Angefochtene Bescheide: SBW2-NA-136/001, Naturschutz-Bescheid v. 06.09.2013,

E-Werk Florian GmbH, Purgstall an der Erlauf,

Errichtung der Wasserkraftanlage Lautermühle auf dem Grundstück Nr. 801/2, KG Purgstall auf Höhe des bestehenden Lau-

#### BESCHEIDBESCHWERDE

Abb. 1: Grenze zwischen der alpinen und kontinentalen biogeografischen Region im Raum Purgstall (Magenta). Kraftwerk Lautermühle (rote Olive). Distanz zwischen Kraftwerk und Grenze zur alpinen Bioregion = 3 km

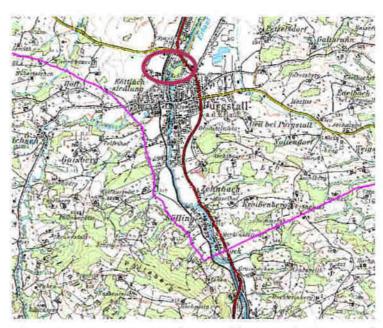
Der Fischauf- und Fischabstieg wäre am linken Ufer mit breiterer Wehrwange und tiefem Wasserstand im Oberwasser deutlich erfolgversprechender zu verwirklichen und könnte zugleich baulich so ausgeführt werden, dass eine Wiedervernetzung (Passierbarkeit) auch für die derzeit durch das Baugeschehen am rechten Ufer völlig isolierten Fischotter- und Biber-Populationen im Ober- und Unterwasser der Lautermühlsohlstufe zuverlässig gewährleistet wird (siehe Pkt. 3.2.). Dadurch werden die Erhaltungsziele für diese beiden Arten vor allem in der wenige Kilometer flussaufwärts anschließenden alpinen biogeografischen Region Niederösterreichs massiv beeinträchtigt.

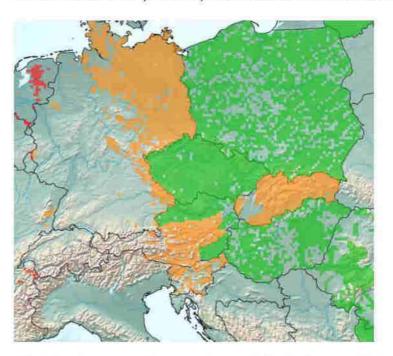
Wehrwange vom Unterwasser ins Oberwasser das bestehende, fünf Meter hohe Fallwehr überwinden konnten (Nachweise durch Sichtbeobachtung von Spuren im Schnee etwa seit Beginn der 2000er Jahre; Archiv LANIUS). Dadurch wird für diese großräumig agierenden Arten der Lebensraumverbund eingeschränkt und eine äußerst wirksame, mit dem Erhaltungsziel des Europaschutzgebiets und dem Artenschutzrecht unvereinbare Fragmentierung des Otter- und Biber-Lebensraumes geschaffen. Die Erlauf stellt im Mittellauf bei Purgstall einen wichtigen Verbindungskorridor zwischen den alpinen Vorkommen dieser beiden Arten und den flussabwärts in der kontinentalen biogeografischen Region gelegenen vitalen Beständen dar. Da sich die Otter- und Bibervorkommen im nur 3 km entfernten alpinen Raum derzeit noch im ungünstigen bis unzureichenden Erhaltungszustand (laut aktuellem Artikel 17 Bericht, Umweltbundesamt 2013<sup>10</sup>) befinden, ist die Einschränkung der Wandermöglichkeiten durch zusätzliche Barrieren mit dem vorgegebenen Schutzziel unvereinbar. Der Nachweis des (früheren) Otter-Vorkommens in diesem Erlaufabschnitt ist durch die Erhebungen von KRANZ et al. (2009)<sup>11</sup> und eigene Beobachtungen (LANIUS, unveröff.) hinreichend dokumentiert. Ebenso nachgewiesen ist mittlerweile leider auch die schädigende Wirkung der aktuellen Baumaßnahme auf die Otterverbreitung durch die neue landesweite Otter-Kartierung durch KOFLER (2018)12, in dessen aktueller Studie für den mittleren Erlaufabschnitt nur noch ein sehr lückenhaftes Ottervorkommen angegeben wird.

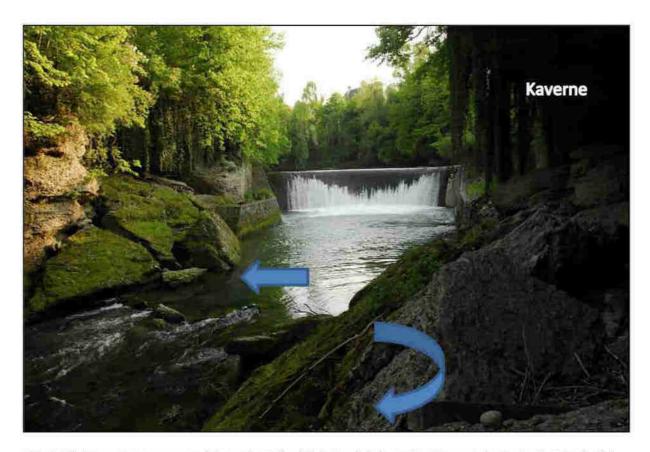
Zu Bescheidauflage Pkt. 12: "Eingriffe im unmittelbaren Bereich der Unterwasserrückführung (Entfernung einiger Felsblöcke) sind punktuell (lokal beschränkt) aus naturschutzfachlicher Sicht tolerierbar, wenn sie sich auf das aus technischen Gründen erforderliche Ausmaß beschränken. Sobald hierüber detaillierte Ausführungspläne verfügbar sind, sind sie unverzüglich dem unterfertigten ASV in Angelegenheiten des Naturschutzes (und dem NÖ Umweltanwalt) vorzulegen, um das genaue Ausmaß festzulegen."

Bedeutsam ist in diesem Zusammenhang, dass in einem früheren Projekt von DI PELIKAN (2008-09), das nicht zur Einreichung kam, eine Unterwassereintiefung unterhalb der Wasserrückgabe vorgesehen war. Vermutlich wegen des großen Widerstands, der bereits damals gegen das Vorhaben und die beabsichtigte Eintiefung entstanden ist<sup>20</sup>, sieht das aktuelle Projekt nur noch die "Entfernung einiger Felsblöcke" im Unterwasserbereich vor. Dies wäre ein ganz massiver Eingriff in das optische Erscheinungsbild der Schlucht und tangiert in entscheidender Weise die Sicherheitsaspekte für die linksufrigen Anrainer (siehe Abb. 3).

Jeder Eingriff in diesem Bereich kann durch die künstliche Veränderung der Wasser- und Strömungsverhältnisse zu irreversiblen, nicht prognostizierbaren Ufer-Erosionen bis hin zu Felsabbrüchen an beiden Konglomerat-Ufern führen, die auch Anrainer massiv gefährden können. Das Grundstück Nr. 4/1, KG Purgstall (Familie Stadler) reicht 7 m über die große Kaverne am linken Ufer. In diesem Zusammenhang ist es völlig unverständlich, dass die Betroffenen keine Parteistellung im Wasserrechtsverfahren zugesprochen bekommen haben.

Abb. 7: Blick auf die wieder errichtete Baustraße, nachdem ein Sommer-Hochwasser 2018 diese Baustraße nahezu gänzlich zerstört hat. Von diesem Ereignis findet sich noch ein Großteil der Steinblöcke im Wehrkolk in

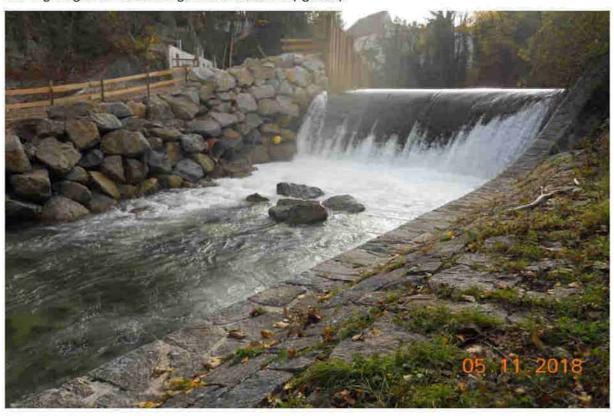
Flussmitte, die bislang nicht geborgen wurden. Oberwasserseitig am rechten Ufer ist auch die Höhe der Spundwand gut erkennbar.

Im bewilligten Projekt war eine Erschließung der Baustelle über eine Baustraße vom linken Ufer aus vorgesehen, was eine Flussquerung im Staubereich oberhalb der Wehrkrone nötig gemacht hätte. Im Gegensatz dazu wurde nachträglich eine neue Erschließung am rechten Ufer vom Unterwasser zur Wehrkrone geplant und von der Behörde bzw. deren beigezogenen Amtssachverständigen wegen Geringfügigkeit zur Kenntnis genommen.

Im Zuge einer der in diesem Jahr seltenen Regenperioden kam es zum Sommeranfang 2018 zu einem Hochwasserereignis, welches die neue Baustraße unterhalb der Wehrkrone völlig zerstört hatte und das Bauwerk aus großen Wasserbausteinen gänzlich im Wehrkolk abgelagert wurde (Abb. 6). Inzwischen wurde die Baustraße mit neuen Wasserbausteinen wieder errichtet, ohne jedoch die Wasserbausteine aus dem Wehrkolk zu bergen (vgl. Abb. 7). Eine solche Vorgangsweise widerspricht einer ganzen Reihe von Auflagenpunkten im Wasserrechts- und Naturschutzbescheid, insbesondere weil die naturschutzrechtliche Bewilligung der Baustraße seitens des Naturschutzgutachters an eine nur kurze (maximal 10 Wochen dauernde) Existenz der Baustraße gebunden war. Außerdem sind die im Wasserbau verwendeten Granitsteinblöcke in der als Naturdenkmal geschützten Konglomeratschlucht geologisch nicht bodenständig, im Naturdenkmal als störender Fremdkörper zu betrachten und daher jedenfalls zu entfernen.
